**MODIFICATION N° 02 À
L'INVITATION À
SOUSSIONNER**

Title – Sujet Enlèvement d'aulnes situés le long de la route 4 - Réserve de parc national Pacific Rim (C.-B.)		
Solicitation No. – N° de l'invitation : 5P420-18-0349/A	Amendment No. : 02	Date: décembre 27, 2018
GETS Reference No. N° de reference de SEAG : PW-18-00853292		
Solicitation Closes – L'invitation prend fin		
At – à : 02:00 PM On – le : Le 3 janvier 2019		Time Zone – Fuseau horaire : MST
F.O.B. – F.A.B.		
Plant – Usine : <input type="checkbox"/> Destination : <input checked="" type="checkbox"/> Other – Autre : <input type="checkbox"/>		
Address Inquiries to – Adresser toutes questions à Adam Tan		
Telephone No. : (587) 436-5793	Fax No.: 1-866-246-6893	Email Address : adam.tan@canada.ca

N° de la modification (02) : Cette modification vise à répondre aux questions des soumissionnaires et à modifier l'annexe « A » – Énoncé des travaux et à y ajouter les modifications devant être apportées à la suite des questions formulées par les soumissionnaires :

E) Modifier l'annexe A : Carte du plan de site, pour y ajouter les cartes à jour

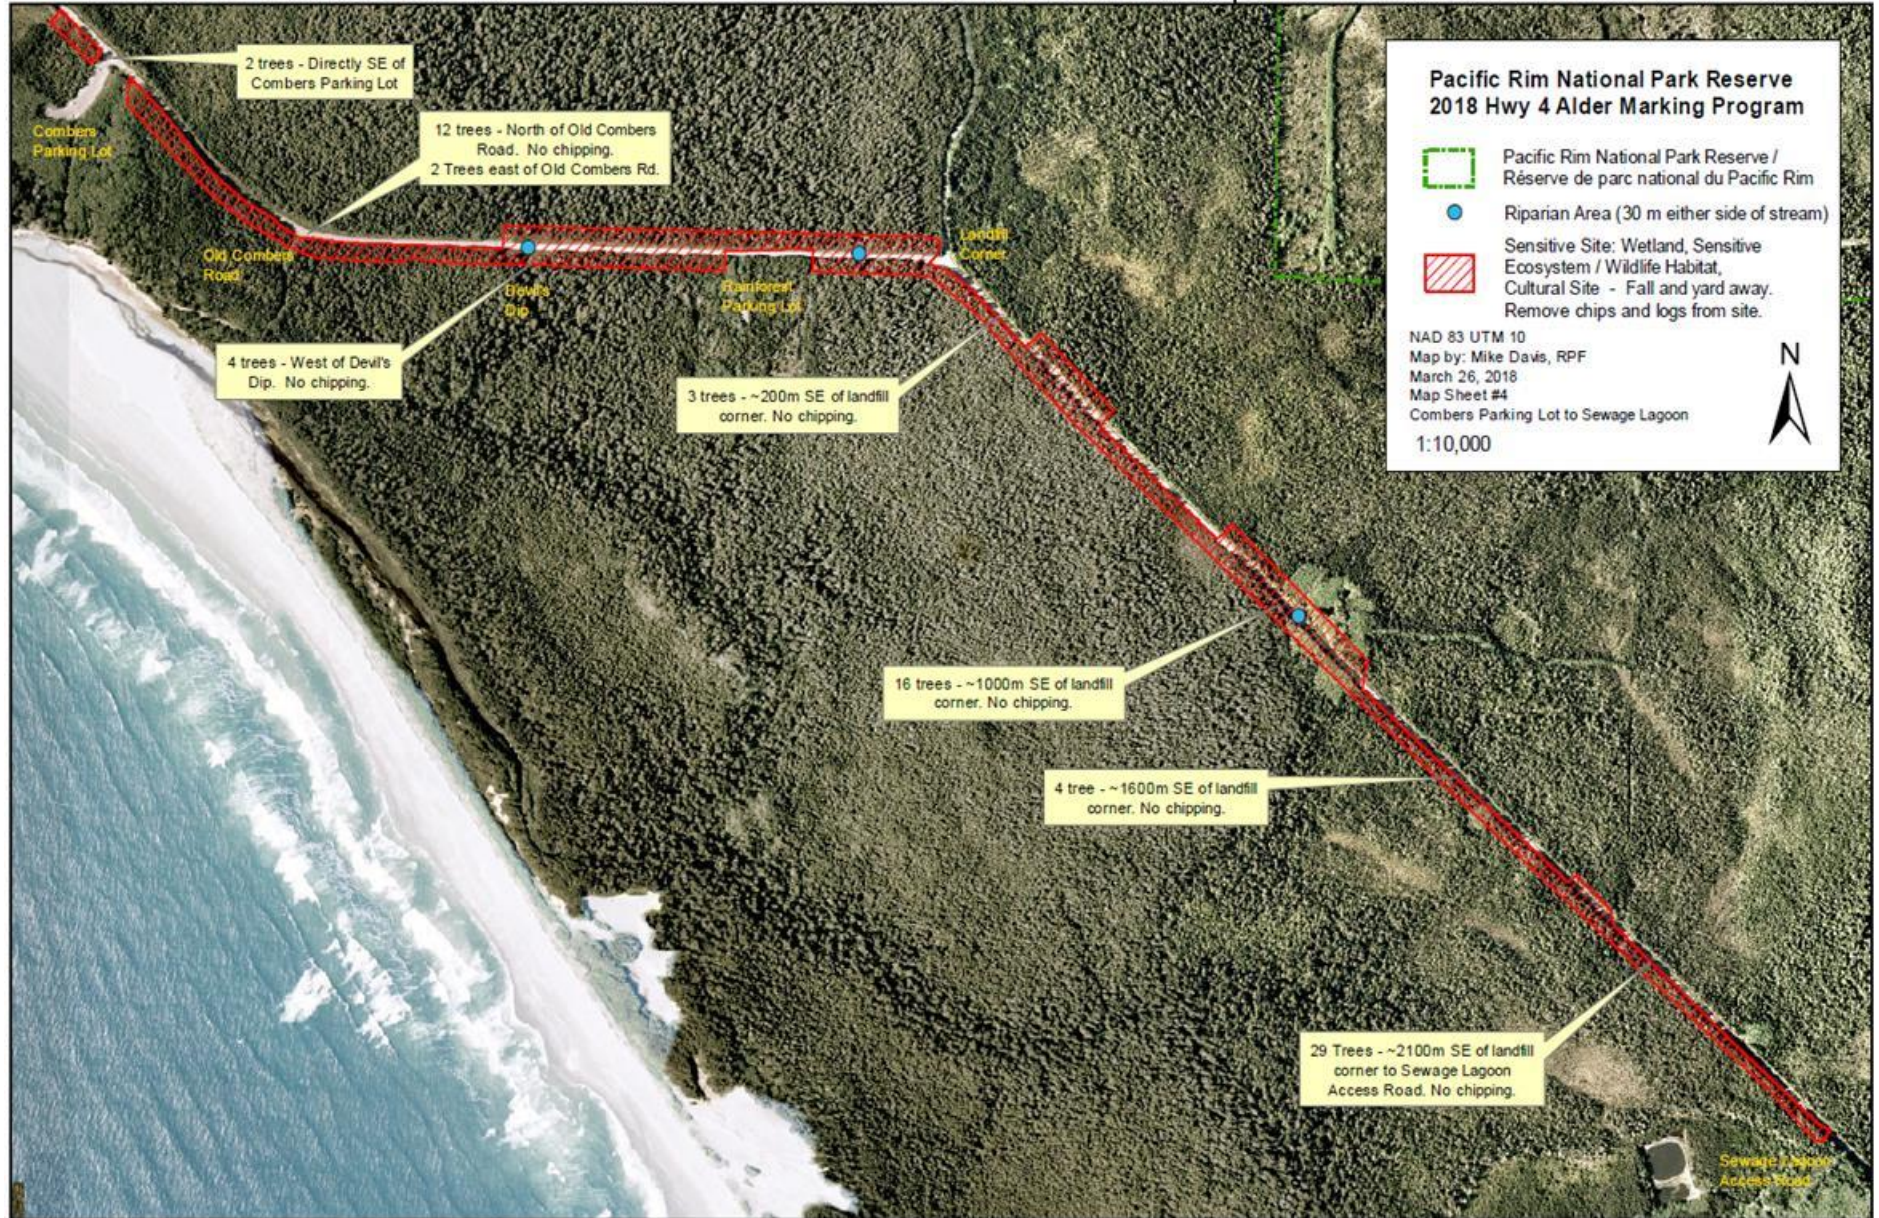
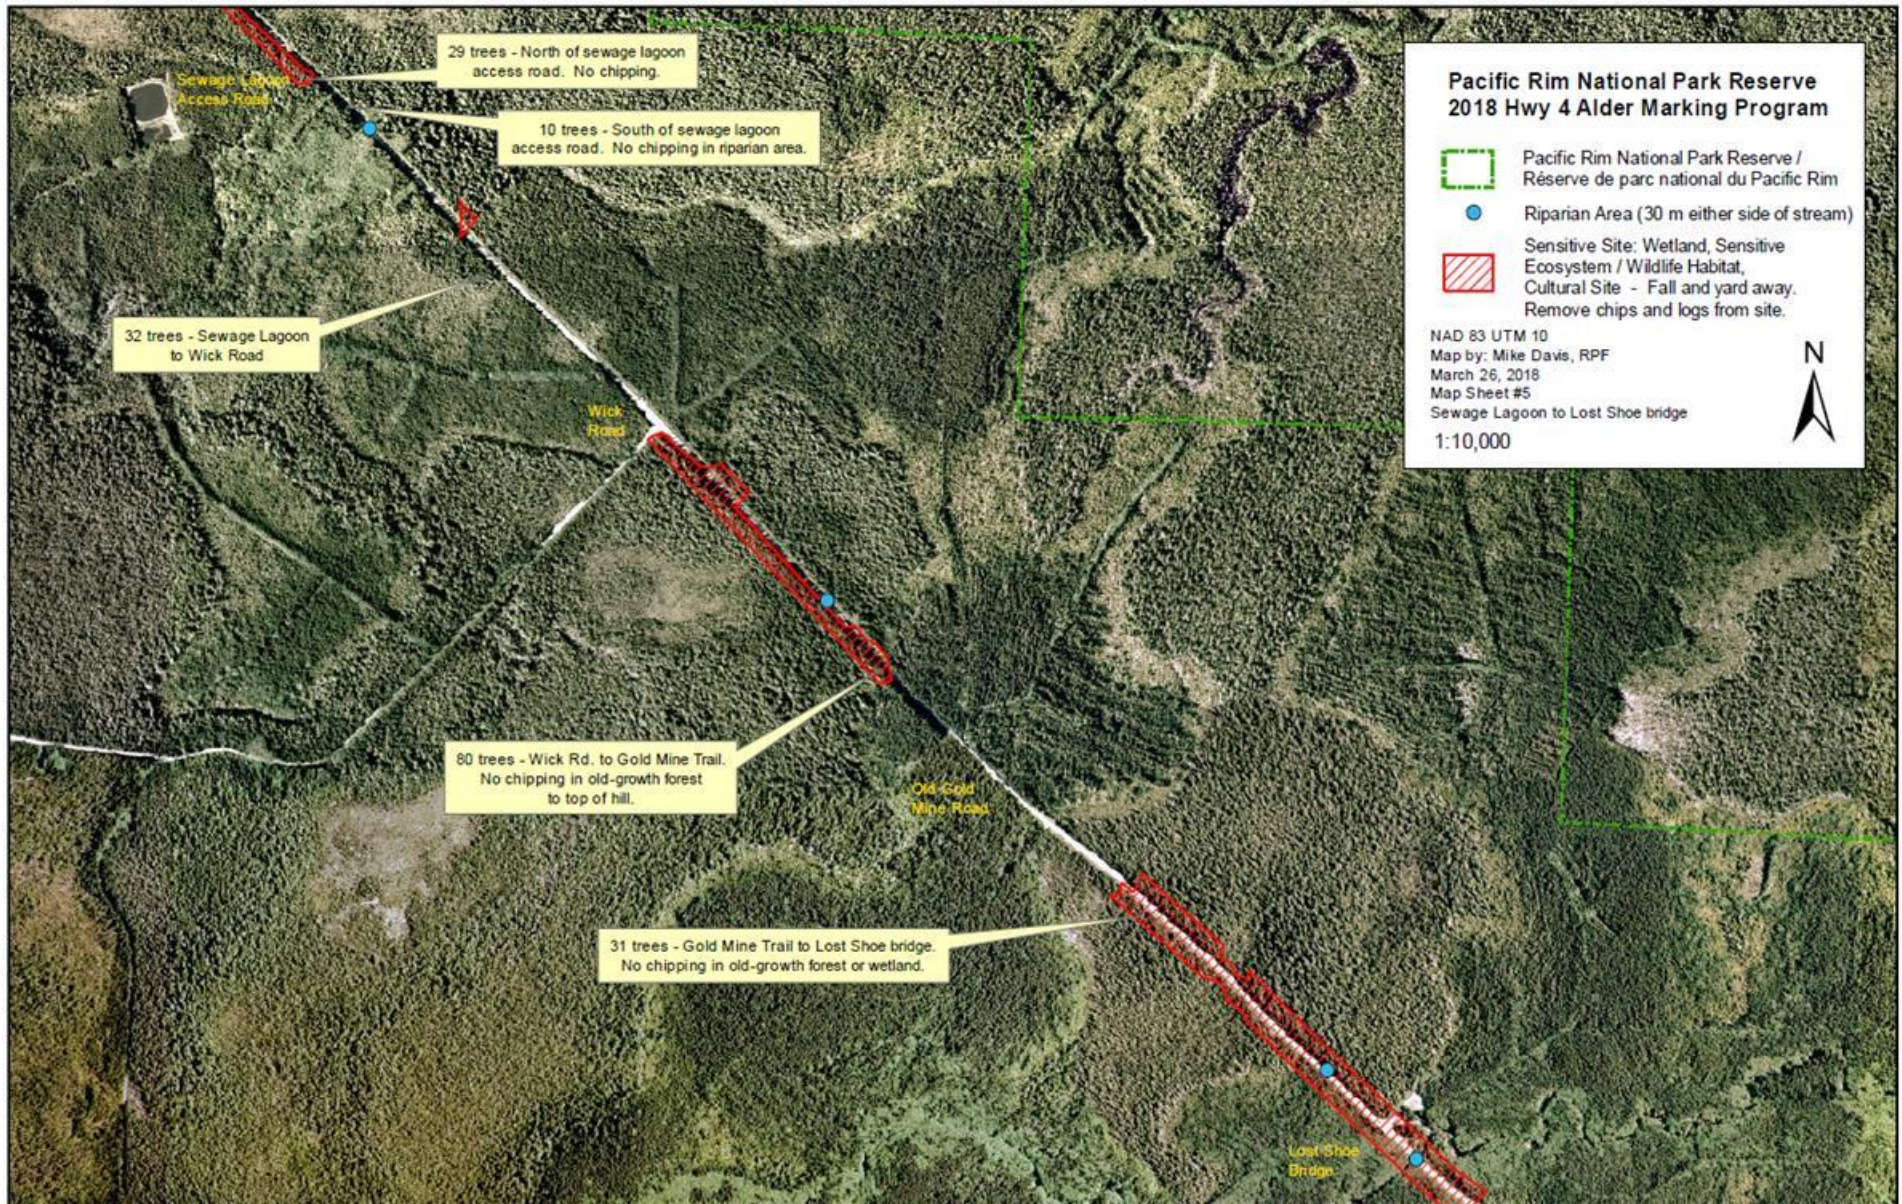
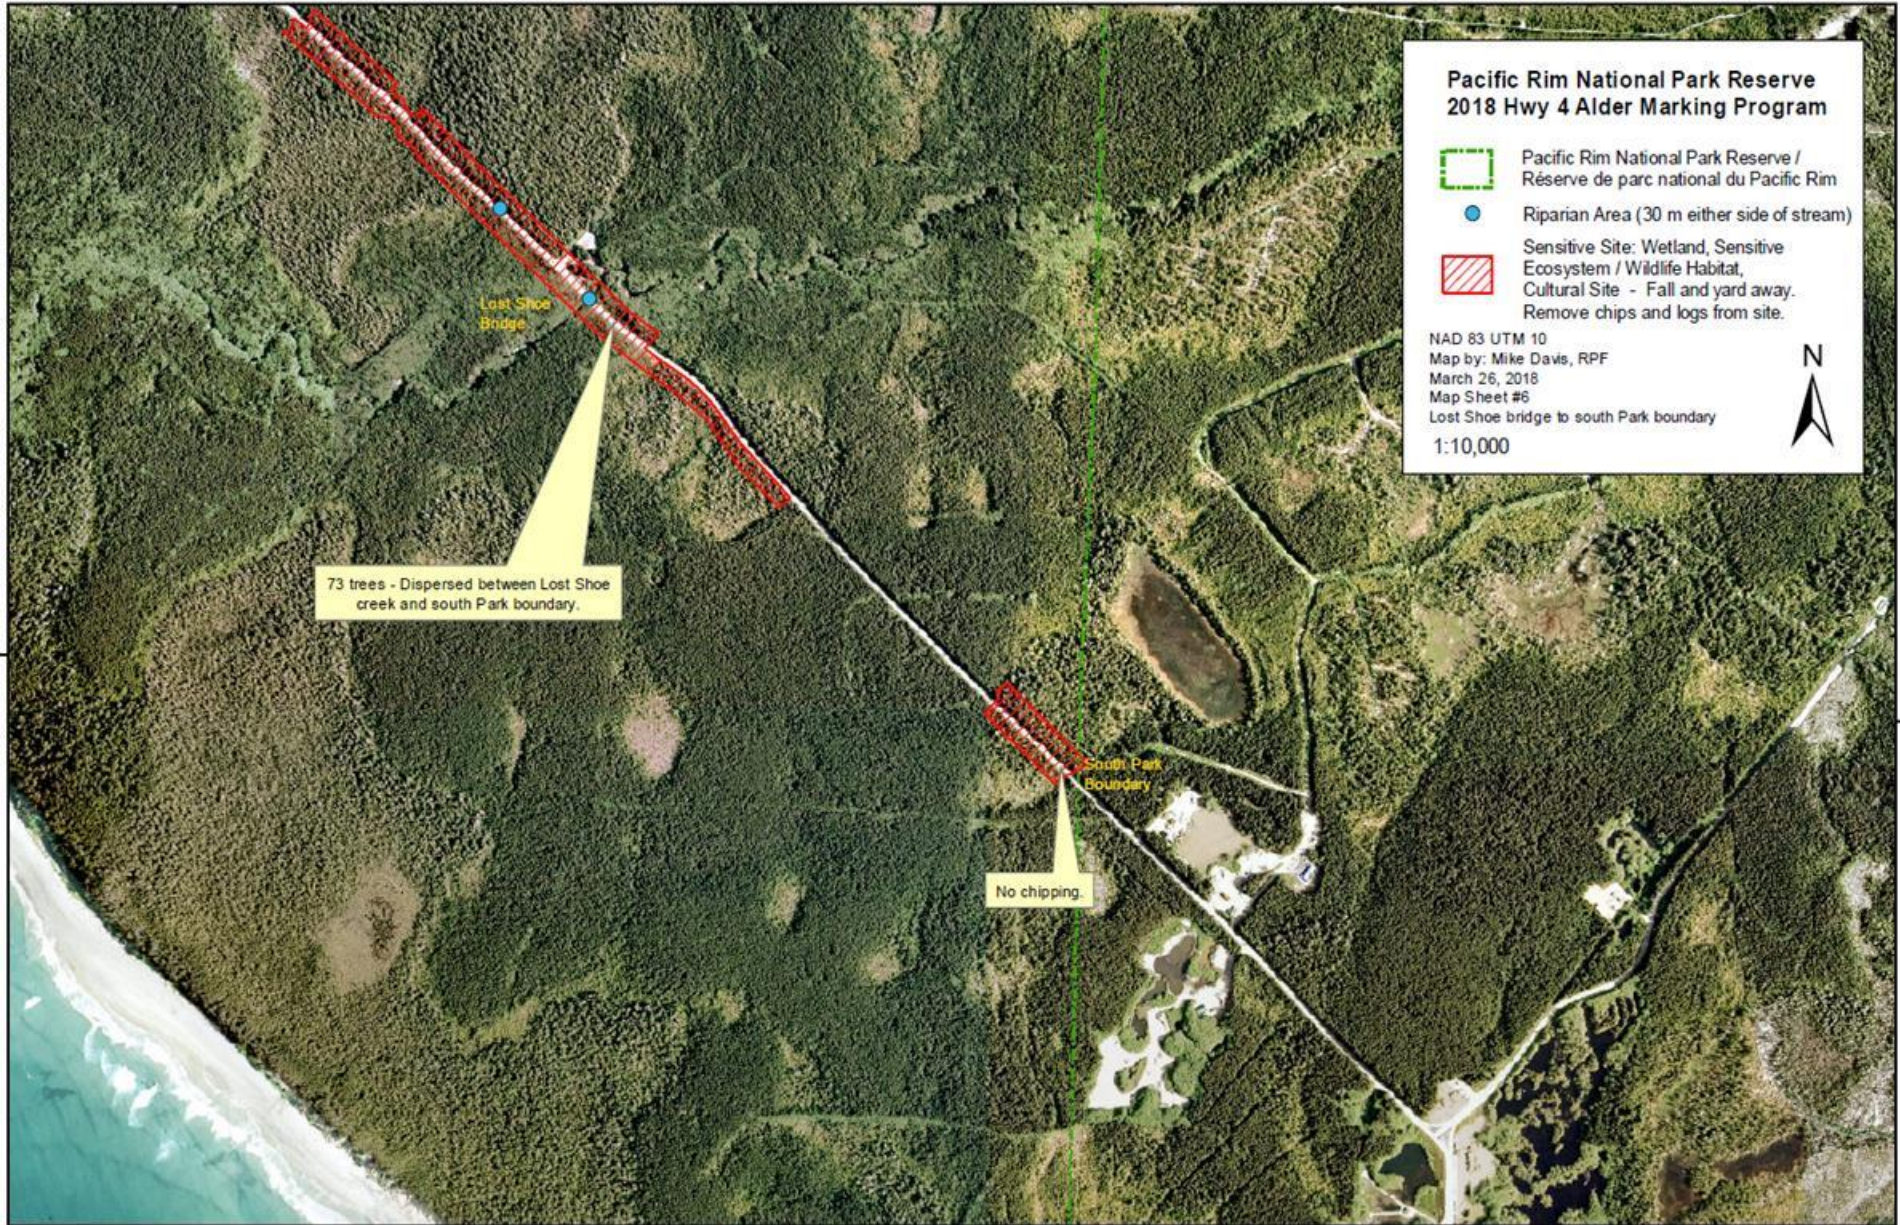
SUPPRIMER : Annexe A : Carte du plan de site et la remplacer par ce qui suit :

INSÉRER : Annexe A : Carte du plan de site :
